Acuerdo 985 Por el cual se aprueba la incorporación del cambio en los límites de generación y absorción de potencia reactiva de las unidades 1 y 2 de la planta de generación Termovalle y la respectiva curva de carga

985

6 Julio, 2017

UNIDAD 1

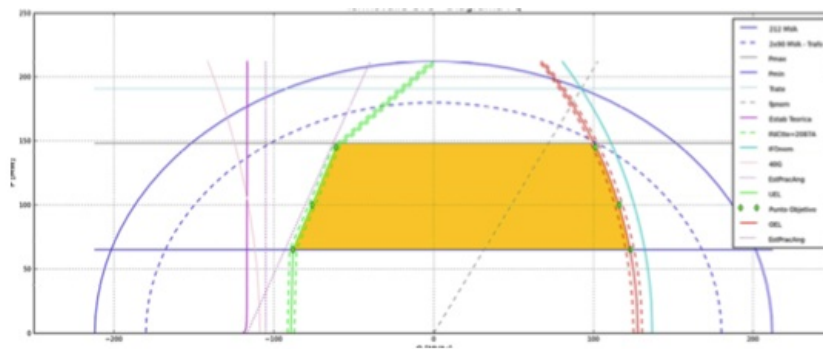
Aprobar la declaración de una nueva curva operativa de carga de las unidades 1 y 2 de la planta de generación Termovalle, en las que se define la capacidad para entrega y absorción de potencia reactiva de la unidad en función de la potencia activa generada.

Unidad	Parámetro	Valor Actual (*)	Valor Nuevo
Termovalle Unidad 1 Gas (CT)	Cap Gen Reactivos (Mvar) en 65 MW	29.17	123
	Cap Abs Reactivos (Mvar) en 65 MW	-9.72	-88
	Cap Gen Reactivos (Mvar) en 100 MW	29.17	116
	Cap Abs Reactivos (Mvar) en 100 MW	-9.72	-76
	Cap Gen Reactivos (Mvar) en 145 MW	29.17	101
	Cap Abs Reactivos (Mvar) en 145 MW	-9.72	-61
